0007 Service Information technique

Concerne :	61-27005-30
Fabricant :	Mercedes Benz
Type :	Moteur 6 cylindres série OM 603
Code moteur:	OM 603.912/913/931/960/961/963

**Renforcements métalliques du joint de culasse
Mercedes Benz OM 603
61-27005-30 / -40 / -50**

Illustration 1_Ancienne version sans renforcements

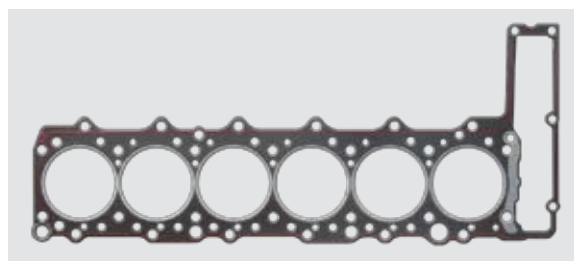
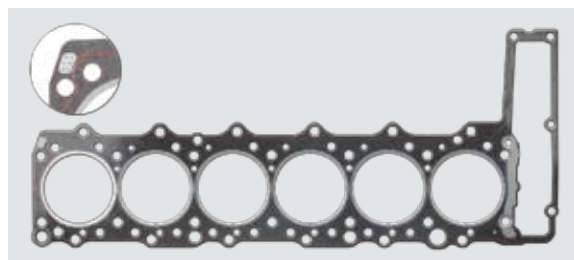
Le joint de culasse référence 61-27005-30 a été remplacé par la référence 61-27005-40. Ce nouveau modèle bénéficie de renforcements métalliques permettant d'améliorer la durabilité des moteurs à hautes performances.

REINZ 61-27005-40

Épaisseur 1,75 mm Alésage Ø 88,5 mm

REINZ 61-27005-50

Épaisseur 2,00 mm Alésage Ø 88,5 mm
